**РУКАВА РЕЗИНОВЫЕ
С НИТЯНЫМ УСИЛЕНИЕМ
ДЛЯ ТОРМОЗНОЙ СИСТЕМЫ
ПОДВИЖНОГО СОСТАВА ЖЕЛЕЗНЫХ
ДОРОГ И МЕТРОПОЛИТЕНА
НЕАРМИРОВАННЫЕ**

ГОСТ 1335—84

Изменение № 1 ГОСТ 1335—84 Рукава резиновые с нитяным усилением для тормозной системы подвижного состава железных дорог и метрополитена неармированные. Технические условия

Изменение № 2 ГОСТ 1335—84 Рукава резиновые с нитяным усилением для тормозной системы подвижного состава железных дорог и метрополитена неармированные. Технические условия

Схема закрепления рукава при испытании на провисание

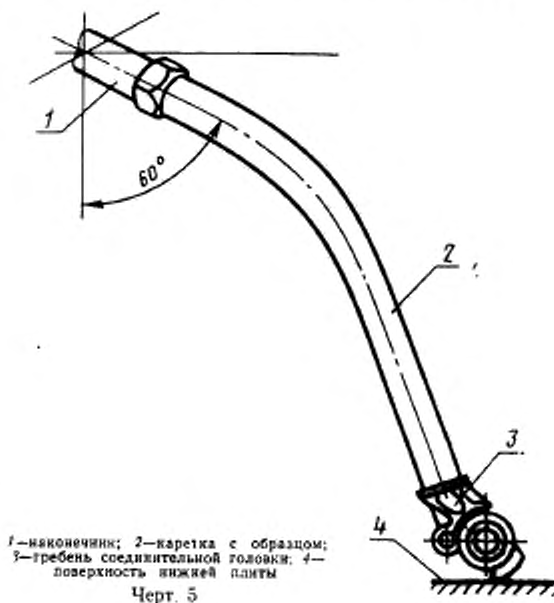
Пункт 4.17. Заменить значение: (35 ± 5) на $(35,0 \pm 0,5)$.

Схема измерения угла изгиба рукава при определении морозостойкости

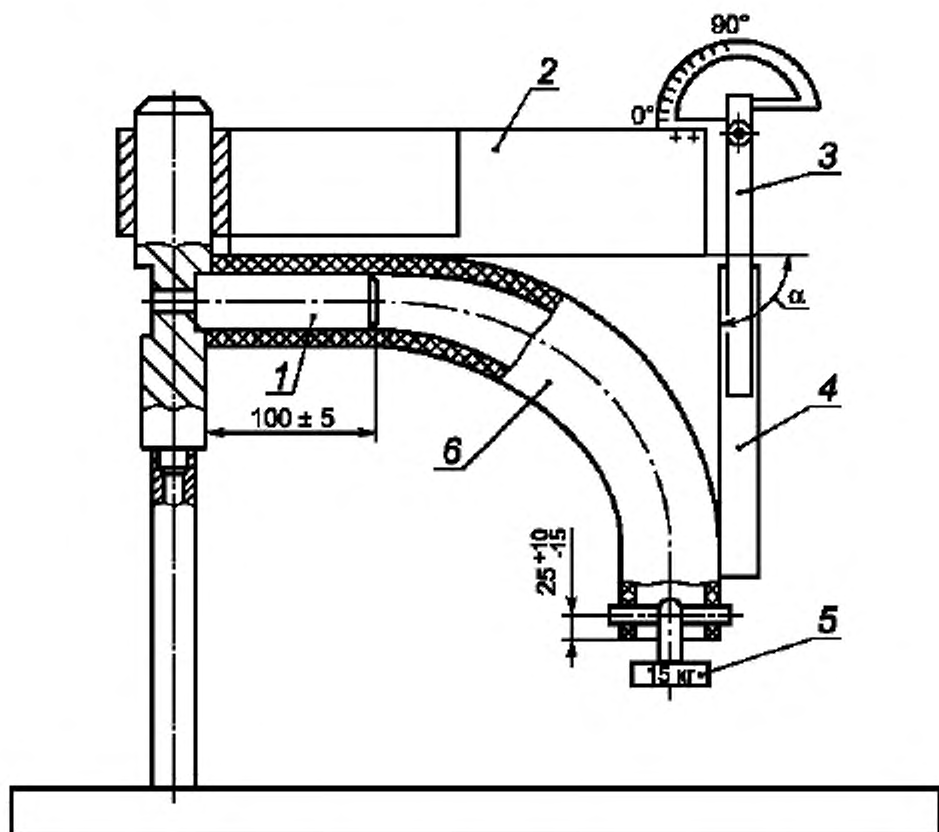
Пункт 4.11 изложить в новой редакции:

Испытания на морозостойкость проводят на образце рукава длиной (625 ± 5) мм, который помещают в холодильную камеру при температуре не выше минус 55 °С и не ниже минус 60 °С и выдерживают образец не менее 4,0 ч, затем, не вынимая образец из холодильной камеры, надевают на горизонтально укрепленный стержень диаметром не менее 3/4 внутреннего диаметра рукава на длину (100 ± 5) мм и нагружают грузом массой не более 15 кг не более 4 с.

Прикладываемый груз должен быть расположен по центру внутреннего диаметра рукава и закреплен на стержне или с помощью иного приспособления на расстоянии (25^{+10}_{-15}) мм от конца рукава.

Рукав считают выдержавшим испытание, если под действием груза он изогнется на угол $90^{\circ}_{-5^{\circ}}$ и на его поверхности не будут обнаружены трещины. Рекомендуемая схема измерения угла изгиба приведена в приложении 2. Допускается для измерения угла изгиба использование других средств измерений с пределом допускаемой погрешности $\pm 10\%$.
